Chantier : Abords Ecole

Conseil participatif : Déplacements et mobilités

Entrées des écoles : Réflexions

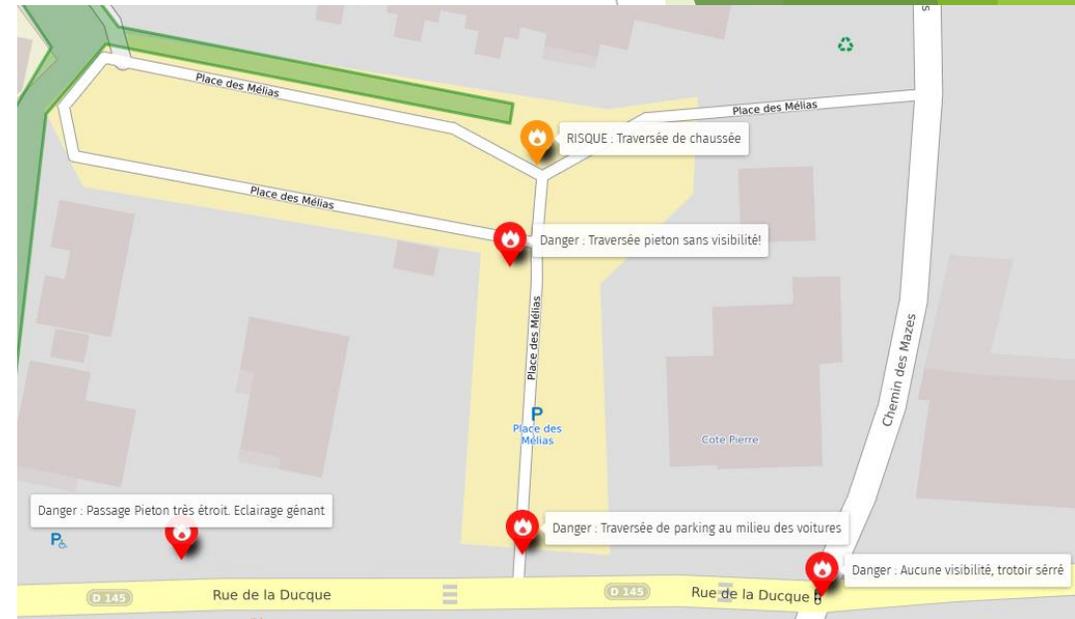
Il est primordial de se pencher sur ce que pourrait être les entrées à l'avenir avant d'engager des aménagements. 2 possibilités :

- ▶ **Volonté de faire perdurer les entrées en place dans cette période de covid**
 - ▶ Il faut alors apaiser et sécuriser les abords de la mairie
 - ▶ => Proposition : **Fermer l'accès au parking devant la mairie** (Place du 08 mai 1945) aux horaires d'école (Ex : Entre 08h25 et 09h10 et entre 16h35 et 17h10)
 - ▶ Cf. § suivant sur les questions d'aménagement d'un dépôt minute Place des Mélias en solution de remplacement

- ▶ **Faire entrer les enfants uniquement depuis la place principale (place Jean Jaures), qui est sécurisée et suffisamment grande.**
 - ▶ Permet de ne pas fermer le parking devant la mairie
 - ▶ Evite un attroupement sous la passerelle entre les 2 écoles, et ainsi favoriser l'accès vélo,
 - ▶ Aucun enfant devant la mairie avec les risques que cela comporte

Secteur 1 : Traversée du parking des mélias depuis « Coté Pierre »

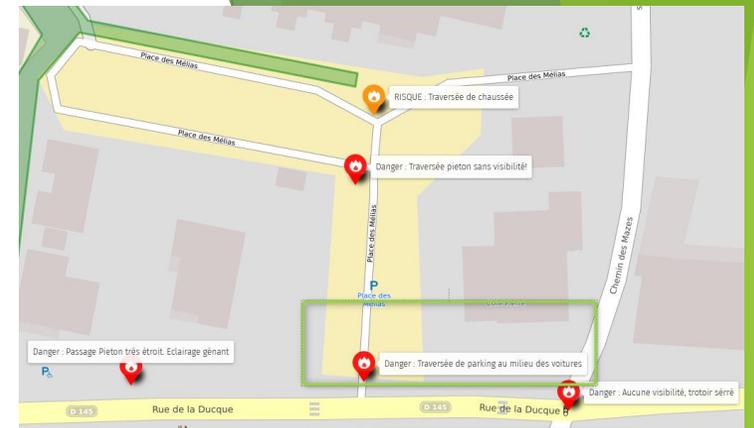
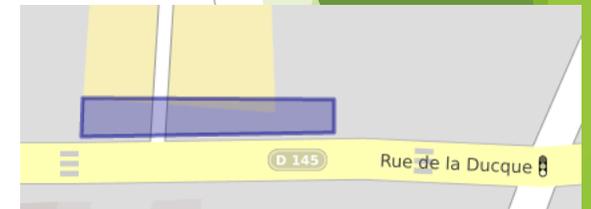
- ▶ **Constat** : Rien n'est actuellement prévu pour permettre aux enfants et parents de traverser le parking en toute sérénité. Cela se fait au milieu des véhicules stationnés ou des véhicules en mouvement.
- ▶ **Proposition** : Une voie verte aménagée et sécurisée
- ▶ **Solution technique** :
 - ▶ Utiliser les 2 places de parking existantes en bordure de la rue de la Duque
 - ▶ Mettre cette voie en visibilité des véhicules en provenance de la rue de la Duque :
 - ▶ Marquage au sol imposant
 - ▶ Rehausser le passage par un plateau pour accentuer le sentiment de priorité donné aux déplacements doux
- ▶ **Incertitude / Absence d'information** : Quid de la partie devant « Coté Pierre »

Secteur 2 : Remontée du parking vers le nord (1/2)

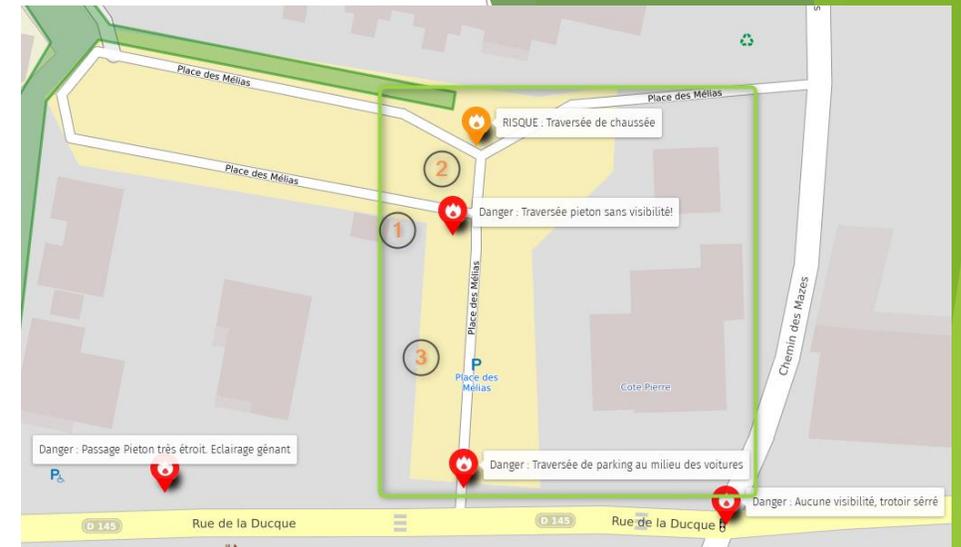
- Il existe un étroit passage sécurisé qui permet d'accéder jusqu'au point 1 sur la carte.
- 3 problèmes majeurs sont soulevés (représentés sur la carte)
 1. La traversée de la route au point (1) se fait à l'aveugle car la visibilité est nulle à gauche (Présence d'un cabanon à l'angle du terrain) et à droite (Végétation beaucoup trop dense) => Cela pose évidemment le même problème pour le conducteur qui ne peut pas anticiper la traversée inopinée d'un enfant.
 2. Pour accéder à la partie sécurisée en vert au dessus du point (2), il faut traverser 2 fois la route et côtoyer les voitures qui se garent de manière anarchiques le long.
 3. Le passage existant (3) est trop étroit pour permettre une utilisation adaptée à la fois aux piétons et aux vélos

Secteur 2 : Remontée du parking vers le nord (2/2)

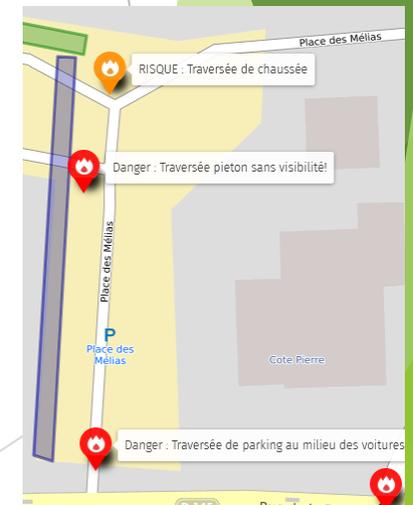
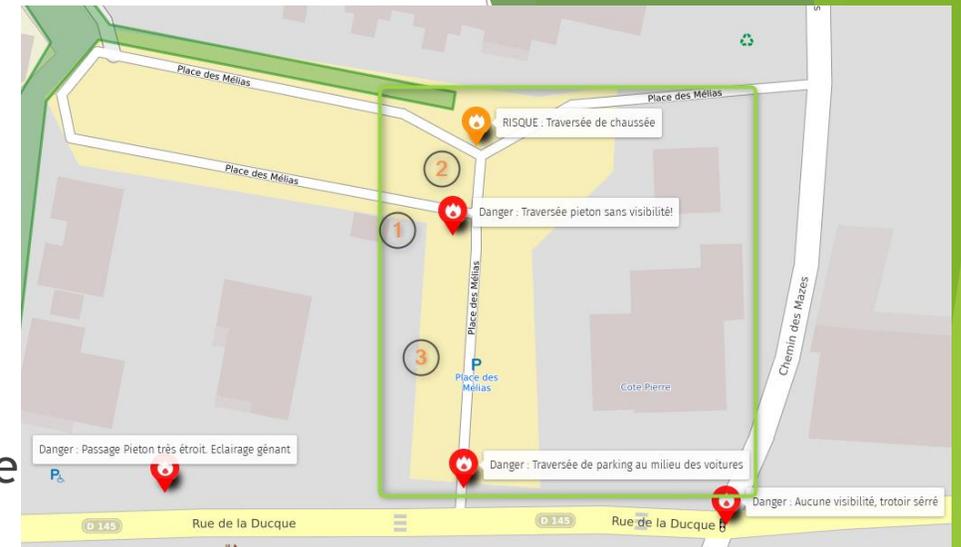
- ▶ **Proposition** : Dans la continuité du secteur 1: prévoir une voie verte sécurisée jusqu'au haut du parking
- ▶ **Solution technique** (dans l'hypothèse que le terrain en bordure est acquis par la mairie)
 - ▶ Supprimer le cabanon existant pour laisser une grand visibilité sur la circulation
 - ▶ Elargir le passage existant en rognant du coté gauche en remontant et sécuriser jusqu'en haut (notamment au niveau du point (2))
 - ▶ Mettre en visibilité des véhicules
 - ▶ Marquage au sol imposant
 - ▶ Rehausser le passage par un plateau pour accentuer le sentiment de priorité donné aux déplacements doux
- ▶ **Incertitude / Réflexions ouvertes**: Comment élargir la partie sécurisée sur le haut du parking (en vert) qui est pour l'instant trop étroite
